**Avis délibéré de la mission régionale
d'autorité environnementale
Hauts-de-France
sur le projet de parc éolien
de la société Total Quadran
sur la commune de Bouillancourt (80)**

n°MRAe 2022-6062

Carte d'implantation des parcs éoliens autour du projet (source : étude d'impact)

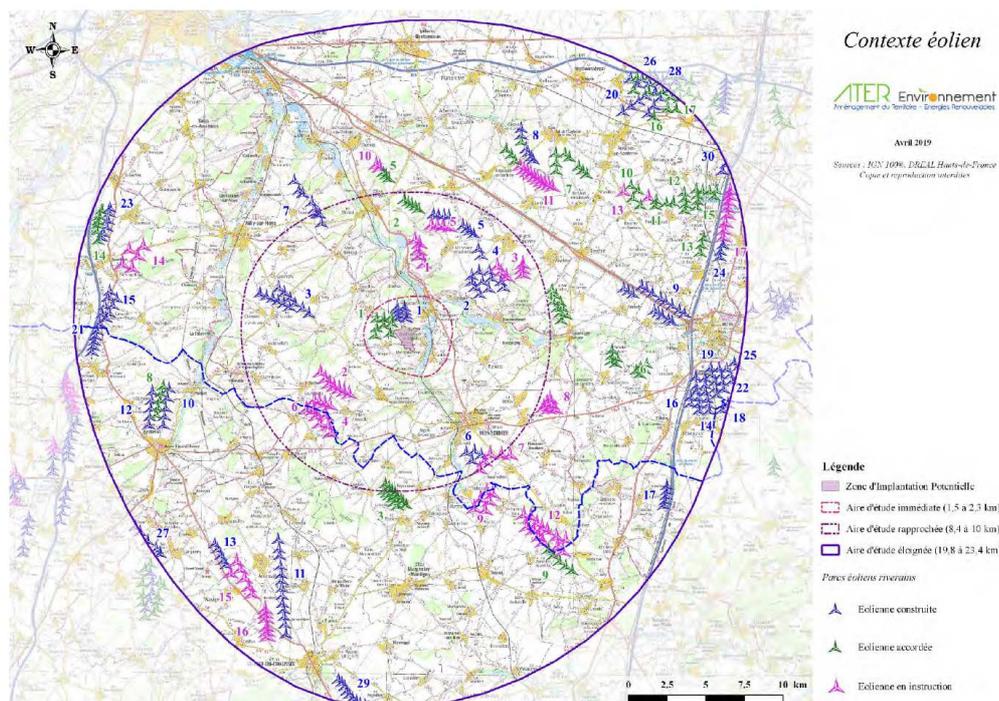
Il est à proximité immédiate du projet de parc éolien de La Hayette, autorisé, constitué de huit éoliennes de 151 m de hauteur, situé à 200 mètres à l'Ouest et du parc éolien existant d'Hargicourt, constitué de huit éoliennes de 120 mètres de hauteur, situé à 500 mètres au Nord.

Le positionnement et les caractéristiques détaillées des éoliennes de ces parcs, notamment positionnement sur une carte, hauteur et diamètre des rotors et garde au sol, n'est pas indiqué.

L'autorité environnementale recommande de préciser les caractéristiques des parcs éoliens voisins de La Hayette et Hargicourt, et de les prendre en compte dans l'ensemble des analyses de l'évaluation environnementale.
